Objet: Bruxelles. Avenue Franklin Roosevelt 21-23

Demande de permis d'urbanisme portant sur la réunion et la rénovation des bâtiments scolaires aux n°21 et 23 de l'avenue Franklin Roosevelt

Avis de la CRMS

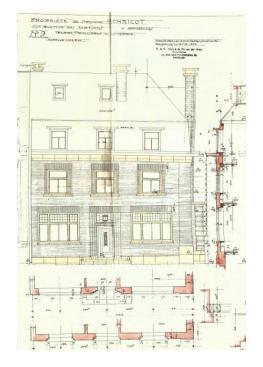
Dans le jardin, également, outre que le projet introduction des revêtements synthétiques (en bordure du bois de la Cambre) les compositions paysagères et parcellaires ne sont pas respectées, et 5 arbres doivent être abattus sans que cela ne soit requis sur le plan phyto-sanitaire. A l'avant, le projet devrait aussi se fonder sur une meilleure connaissance du concept des jardinets avant de l'avenue Franklin Roosevelt.
